Gruppo motori		Tipo	
Groupe moteurs		Type	
Engine group	15	Type	15LD 400
Motorgruppe		Typ	
Grupo motores		Tipo

CIRCOLARE TECNICA - CIRCULAIRE TECHNIQUE - SERVICE LETTER
TECHNISCHES RUNDSCHREIBEN - CIRCULAR TECNICA

N. 150041

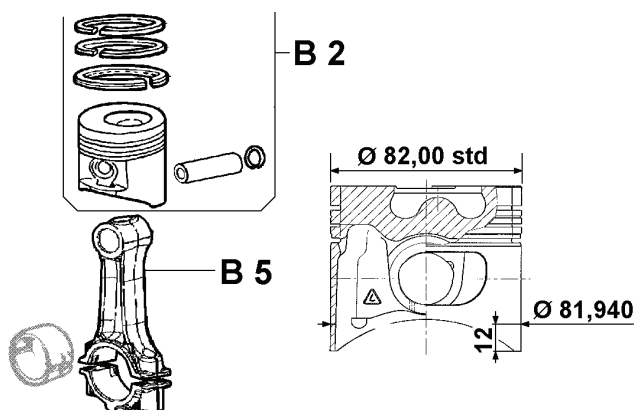
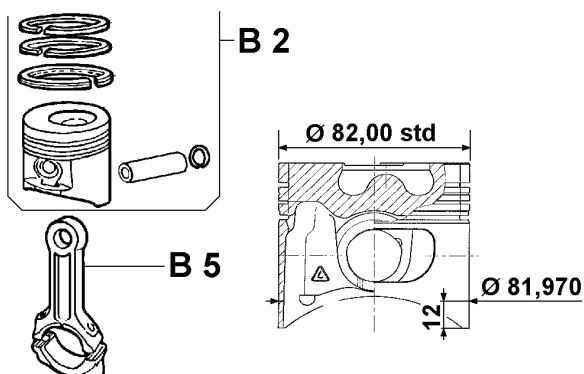
- On engines with steel connecting rod, (see Technical Circular 150032) new pistons with a skirt reduced by 0.03 mm have been introduced for functional improvements.
Pre-modification pistons must only be used on engines with aluminium connecting rods.
